OBSERVATORIO DE CALIDAD DE INFRAESTRUCTURA CICLISTA

CICLOVÍA AVENIDA ESANDI SAN CARLOS DE BARILOCHE

25 DE SEPTIEMBRE DE 2015

FICHA TÉCNICA

SECCIÓN APROXIMADA

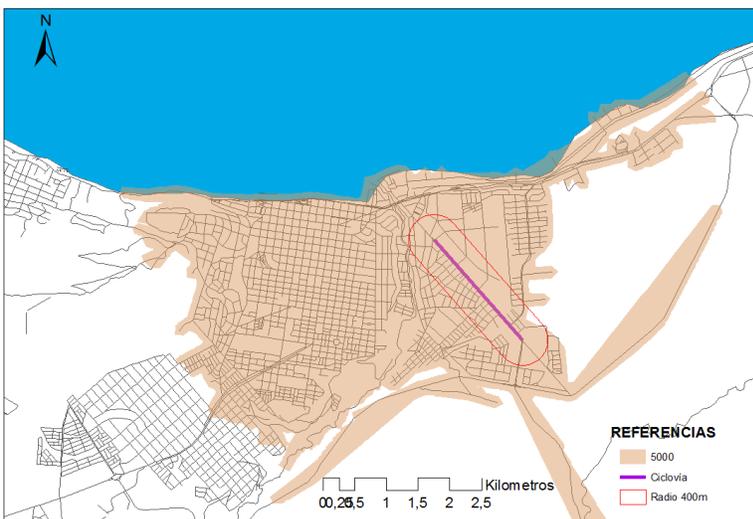
La elección de la sección es probablemente uno de los aspectos menos acertados, ya que donde las normas de diseño reconocidas recomiendan un mínimo de 1,5m para un carril de una sola mano, se dispuso un ancho nominal de 1,35m para dos manos y la ubicación junto a un cordón representa un obstáculo para el ciclista restando ancho útil al escaso espacio disponible, a lo que se adiciona la presencia de bocas de tormenta y acumulaciones de tierra y piedras, que disminuyen la adherencia. Otra desventaja es que la circulación de bicicletas en el carril más cercano a los vehículos motorizados se hace en dirección opuesta a la de marcha de los mismos, aumentando la diferencia de velocidad relativa en caso de impacto. Tampoco es adecuada la separación, realizada con bloques de hormigón de 15cm x 50cm y 6cm de altura ubicados cada 2m ya que cuando la velocidad de circulación de coches y camiones es superior a 50km/h se recomienda una separación mínima de 50cm.

- Sería conveniente demarcar los carriles de circulación, y ampliar la separación de la ciclovía para cumplir con el mínimo recomendable de 50cm agregando una línea continua de 10cm de ancho con pintura termoplástica reflectante. Esta demarcación debe iniciarse antes de la curva en el extremo sur de la ciclovía, y puede incluir tachas reflectivas.

- Es imprescindible priorizar la construcción de la vereda en la futura urbanización al este de Esandi.
- Para resolver el ancho escaso, cuando aumente el volumen de tránsito se puede utilizar esta ciclovía como unidireccional, construyendo otra en el lado opuesto. La ubicación junto a la isleta central puede ser más ventajosa para el mantenimiento, reduce el número de cruces y no interfiere con el estacionamiento.
